訂正のお願い

2014.10 株式会社自研センター

*No.J-560 マツダ アクセラスポーツ 2009年11月(BL5FW、BLEFW、BLEAW、BL3FW系)を下記の通り訂正いたします。

P.62 M240

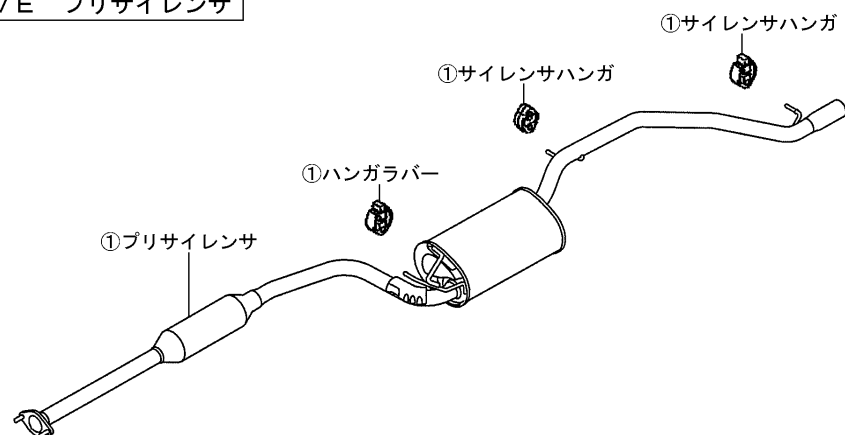
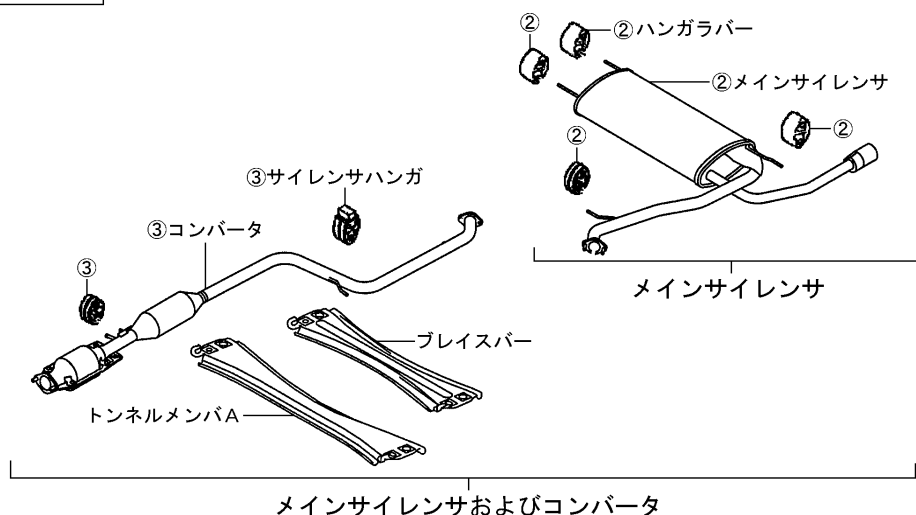
指数値の変更訂正および指数テーブル欄の一部に削除・追加訂正があったため、差替え願います。

M240 メインサイレンサ、プリサイレンサ脱着または取替		1 台
ZY-VE プリサイレンサ 脱着		取外し状態
		・リヤサスペンションAssy (ZY-VE)
取替	0.10	(含) 作業および部品の脱着または取替
	0.10	・トンネルメンバ A (LF-VDS) ・付属品 ・ブレイスパーク (LF-VDS)
LF-VDS メインサイレンサ 脱着		「備考」
	0.20	※LF-VDSメインサイレンサおよびコンバータの脱着にはトンネルメンバ A、ブレイスパークの脱着が必要。指数はこの作業を含んで作成。
取替	0.20	
	0.50	メインサイレンサおよびコンバータ 脱着
取替	0.60

▶ 脱着作業時①②③グループ毎にそれぞれ一体で脱着。

P.64 M250

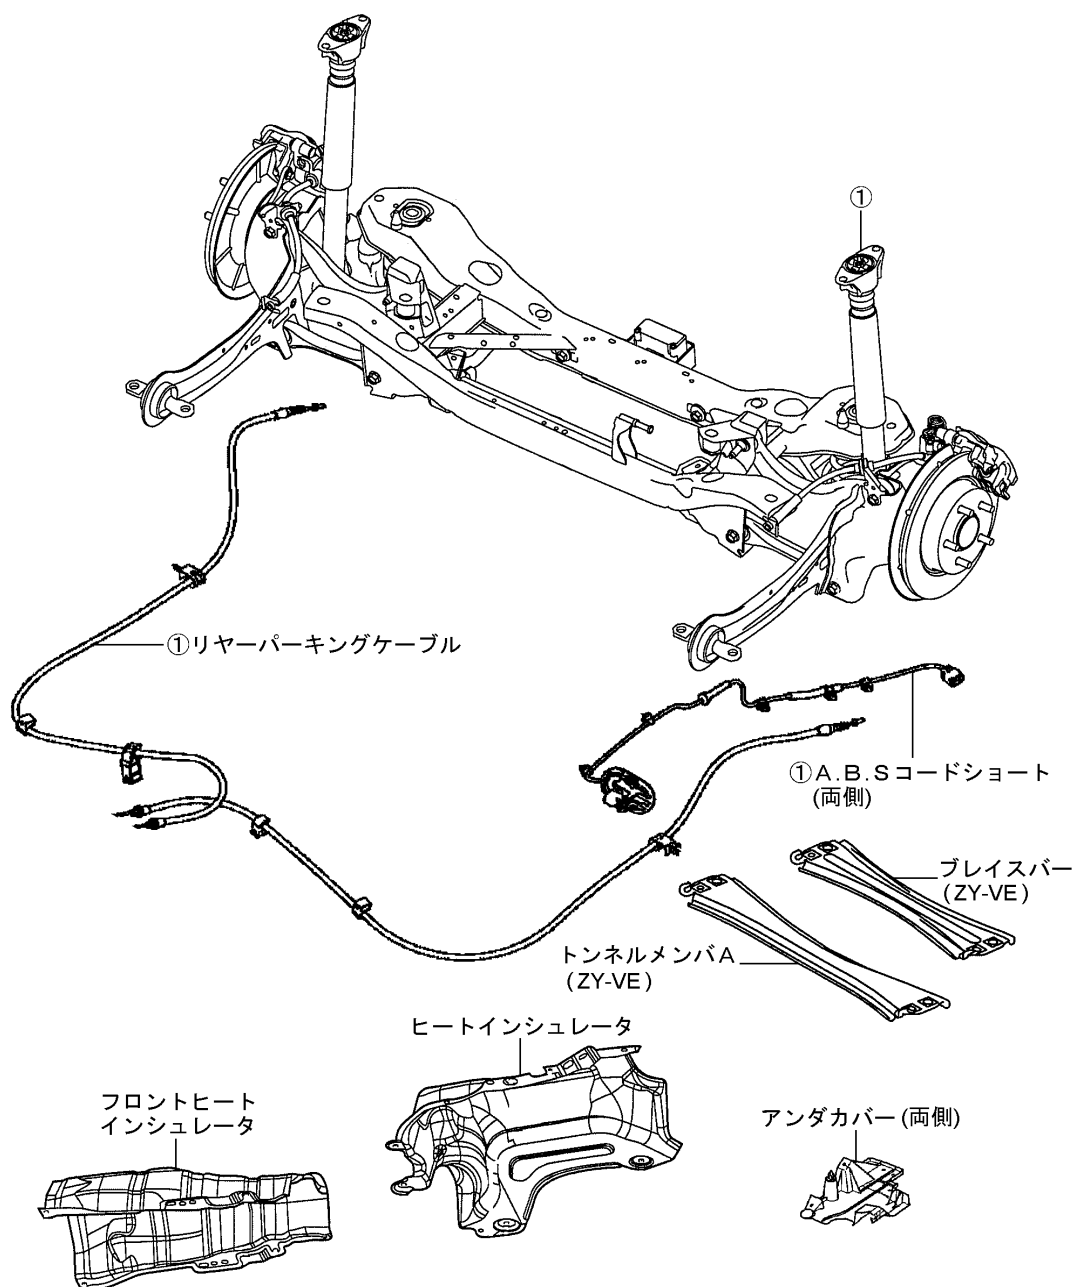
指数値の追加訂正および指数テーブル欄の一部に削除・追加訂正があったため、差替え願います。

M250 リヤサスペンションAssy脱着		1 台
2WD ZY-VE		取外し状態
	2. 90	・メインサイレンサおよびコンバータ (LF-VDS) ・メインサイレンサおよびミドルパイプ (LF-VE)
	3. 20	・メインサイレンサおよびプロシサイレンサ (L3-VDT)
		(含) 作業および部品の脱着
		・トンネルメンバ A (ZY-VE) ・ブレイスバー (ZY-VE) ・フロントヒートインシュレータ (2WD) ・ヒートインシュレータ ・アンダカバー (2WD) ・付属品 ・ブレーキエア抜き ・リヤホイールアライメント測定・微調整 ・ロードテスト
		「備考」
		※ZY-VEではプロシサイレンサ前部の縁切が必要。指数はこの作業を含んで作成。

P.66 M255

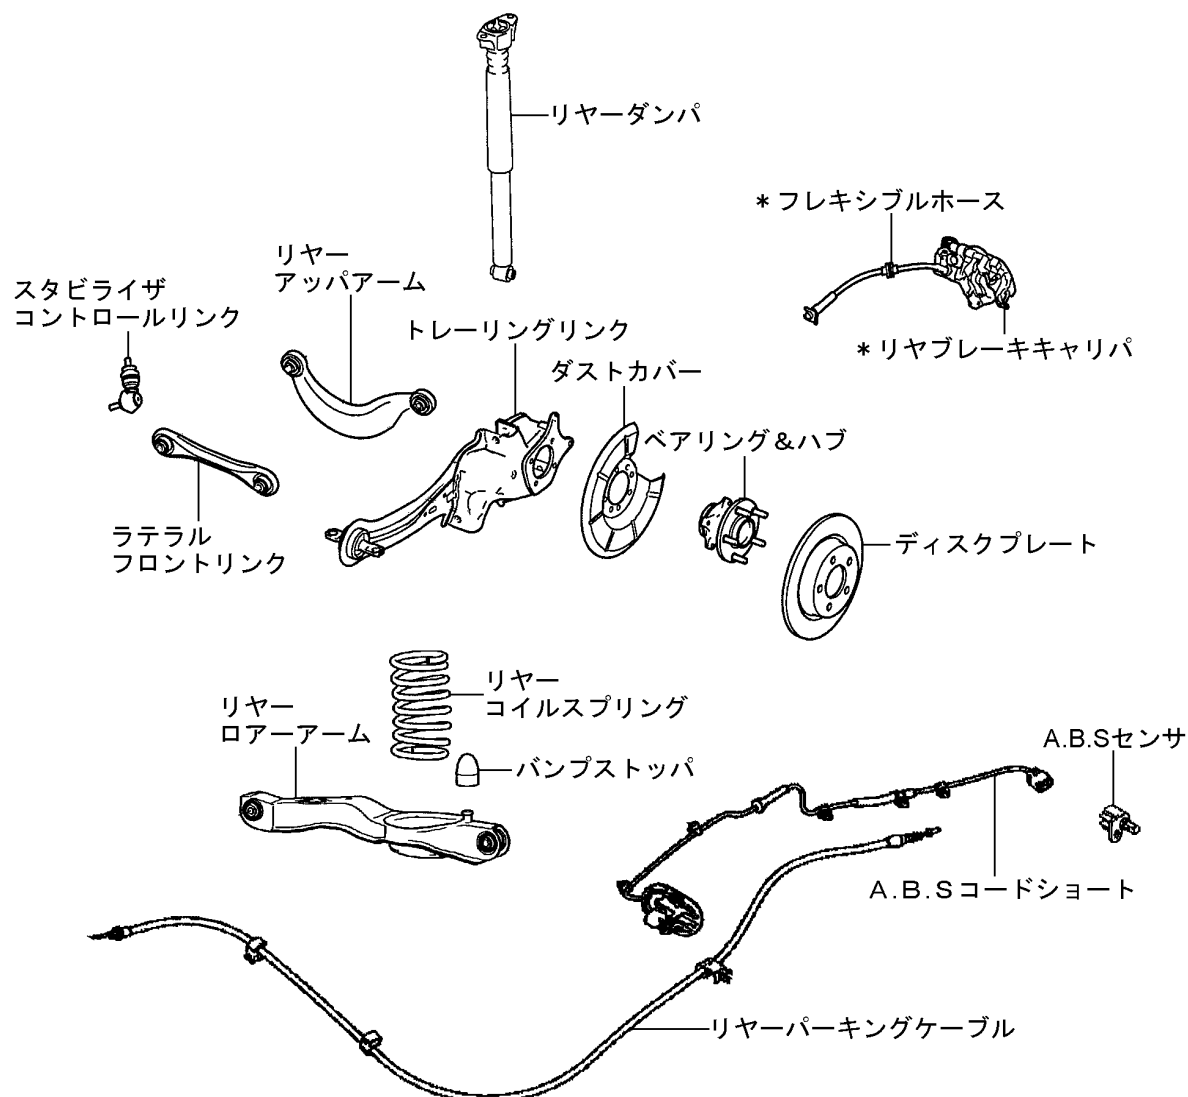
指数値の追加訂正および指数テーブル欄の一部に削除・追加訂正があったため、差替え願います。

M255 リヤサスペンションAssy脱着、サスペンション片側分解・点検・組立・調整			1 台
2WD ZY-VE		取外し状態	
	4. 10	・メインサレンサおよびコンバータ (LF-VDS)	・メインサレンサおよびミッドルパイプ (LF-VE)
	4. 40	・メインサレンサおよびプロサレンサ (L3-VDT)	
		(含) 作業および部品の脱着または取替	
		・トンネルメンバー A (ZY-VE) ・ブレーキパッド (ZY-VE) ・フロントヒートインシュレータ (2WD) ・ヒートインシュレータ ・アンダカバー (2WD)	・付属品 ・ブレーキエア抜き ・リヤホイールアライメント測定・微調整 ・ロードテスト
		[除] 作業および部品の脱着または取替	
		・ブレーキ分解	
		「備考」	
		※ZY-VEではプロサレンサ前部の縁切が必要。指数はこの作業を含んで作成。

P.100 ボデー寸法図 ■フロント・ボデー寸法(1)測定基準点に誤りが有ったため、差し替え願います。

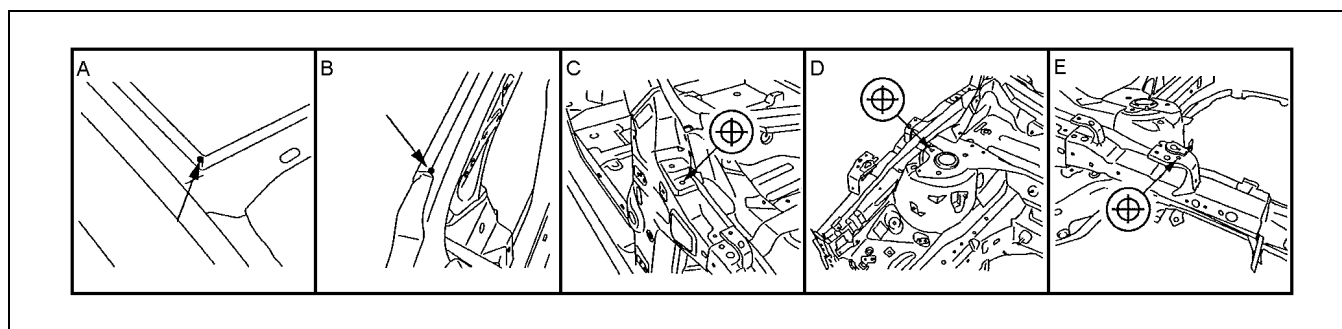
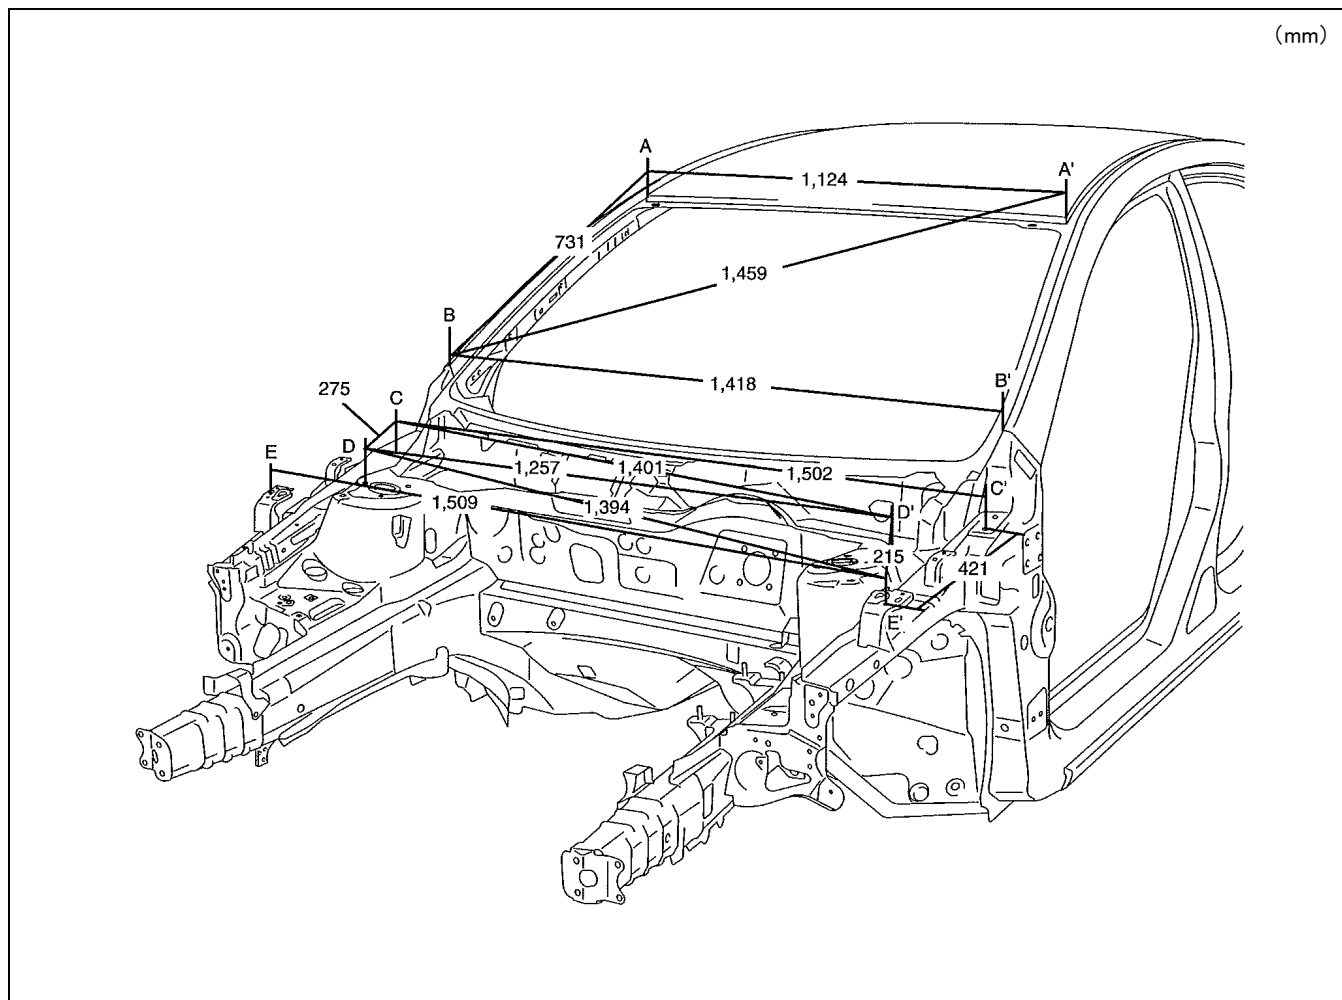
P.100ボデー寸法図にて、以下の誤りが有ったため訂正いたします。
なお、差し替えページは本訂正案内の末尾にあります。

ポイント記号	測定基準値	穴径、ボルトサイズ、ナットサイズ(mm)
A	ルーフ・パネル合わせ部	—
B	フロント・ピラー突起部	—
C	ボンネット・ヒンジ取付け穴	ø10
D	フロント・サスペンション・アッパ・マウンティング取付け穴	ø12.8
E	フロント・コンビネーション・ライト取付け穴	ø7

P.102 ボデー寸法図 ■フロント・ボデー寸法(2)

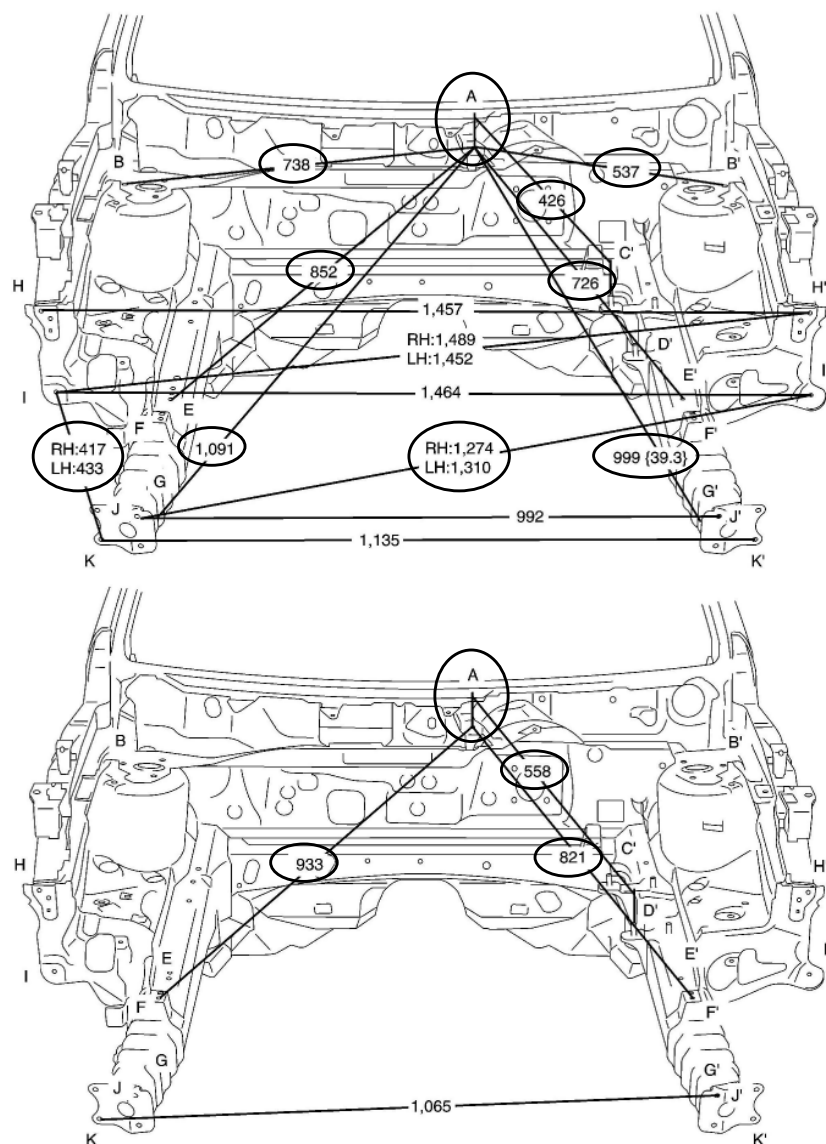
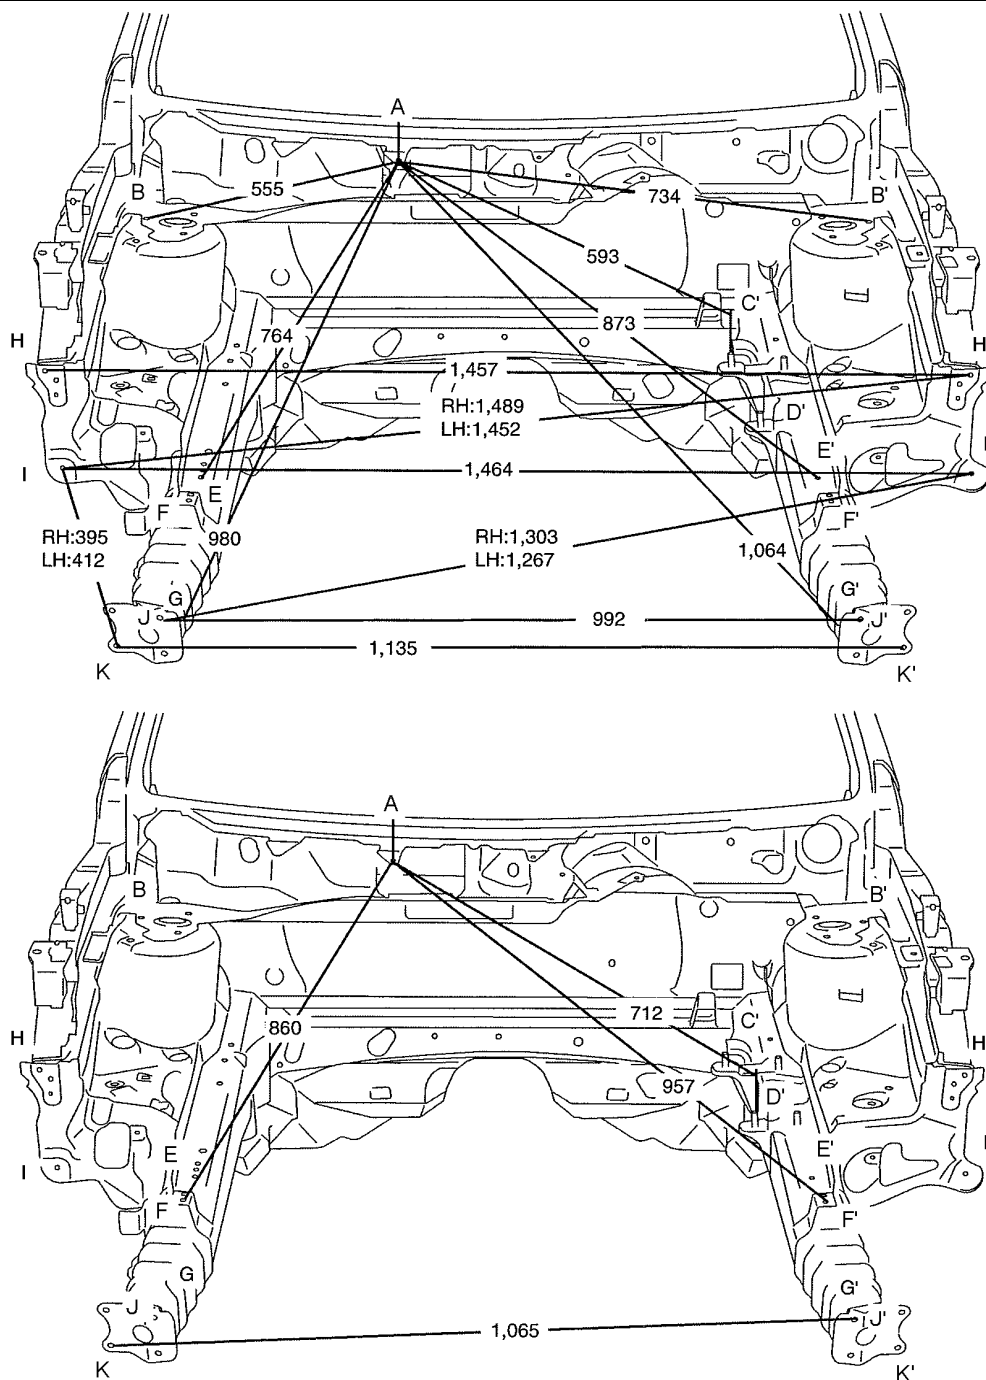
測定基準点および寸法に変更が有ったため、差し替えます。

P.103 ボデー寸法図 ■フロント・ボデー寸法(2)

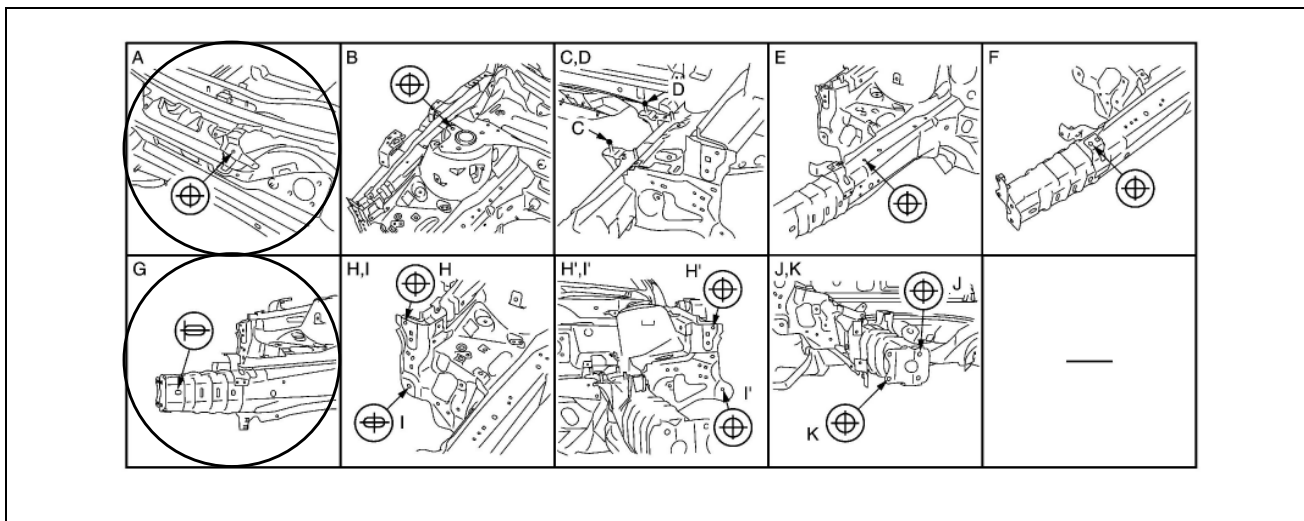
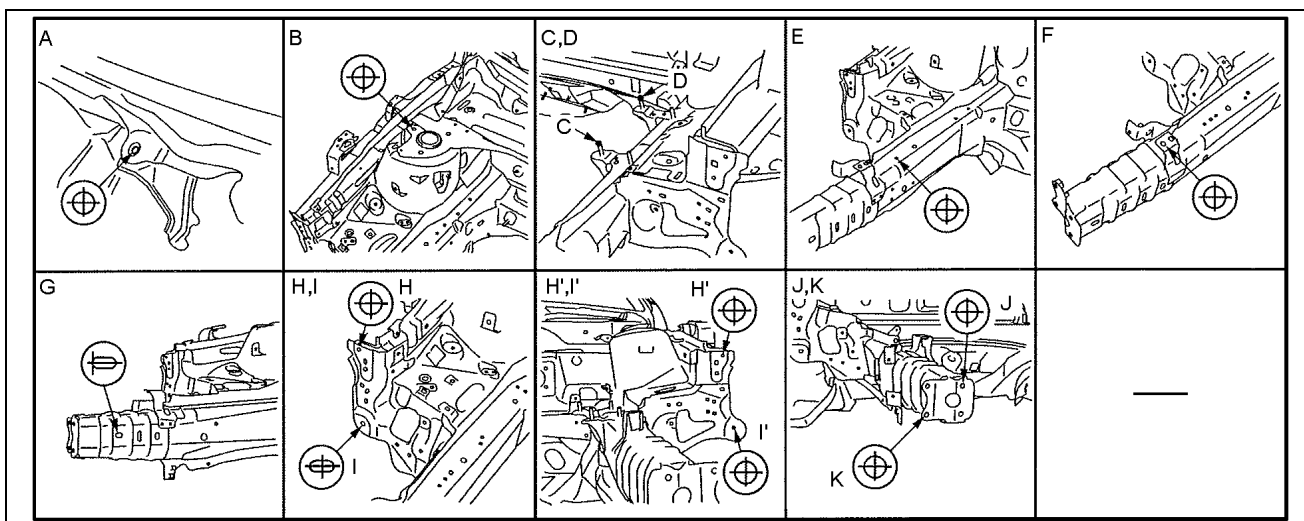
測定基準点のイラストに変更が有ったため、差し替えます。

P.104 ボデー寸法図 ■キャブ・サイド・フレーム寸法

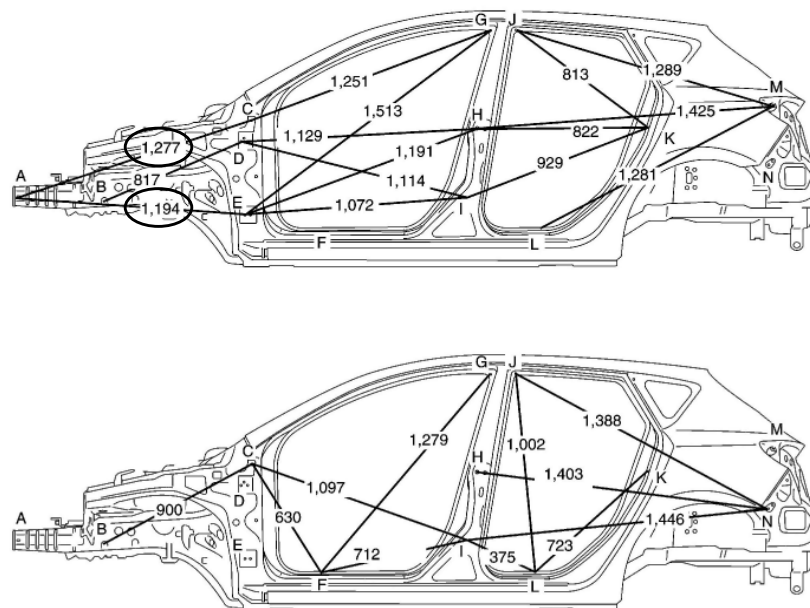
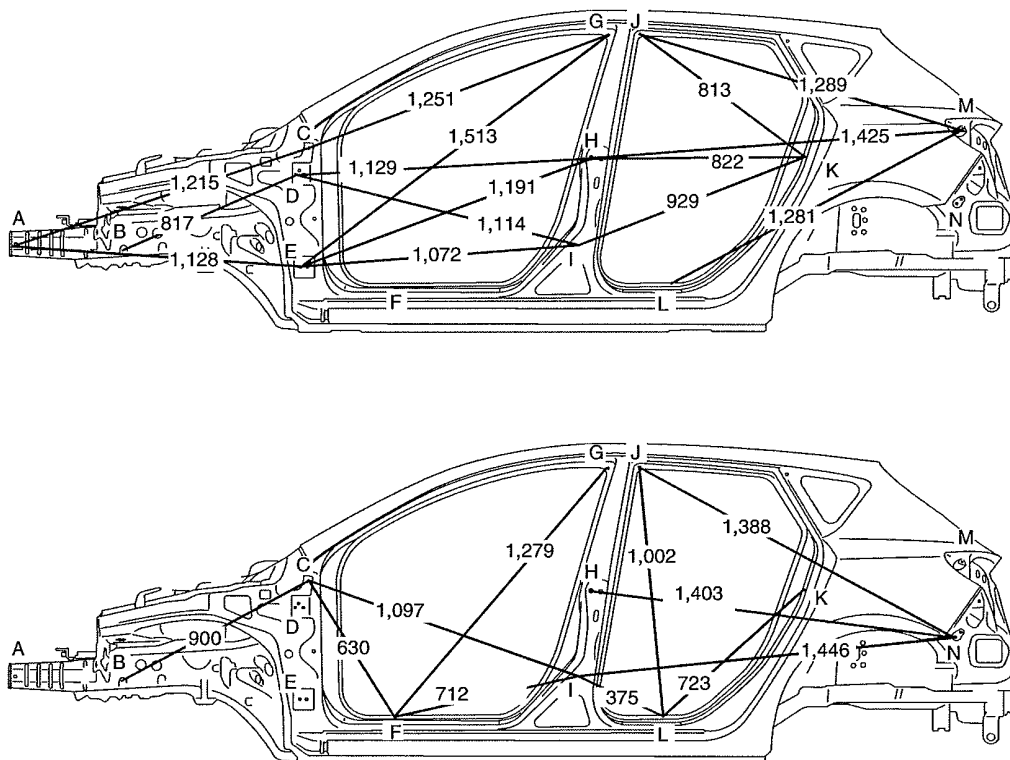
測定基準点および寸法に変更があったため、差し替えます。

P.105 ボデー寸法図 ■キャブ・サイド・フレーム寸法

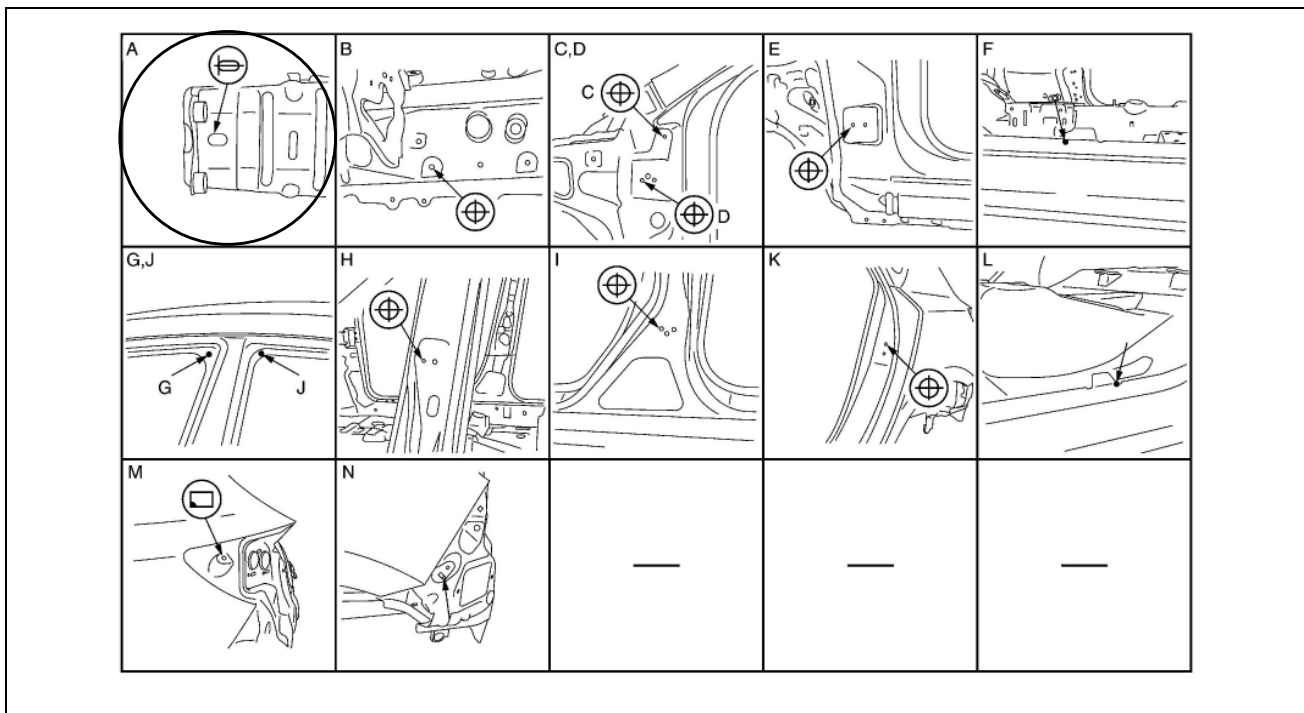
測定基準点のイラストに変更が有ったため、差し替えます。
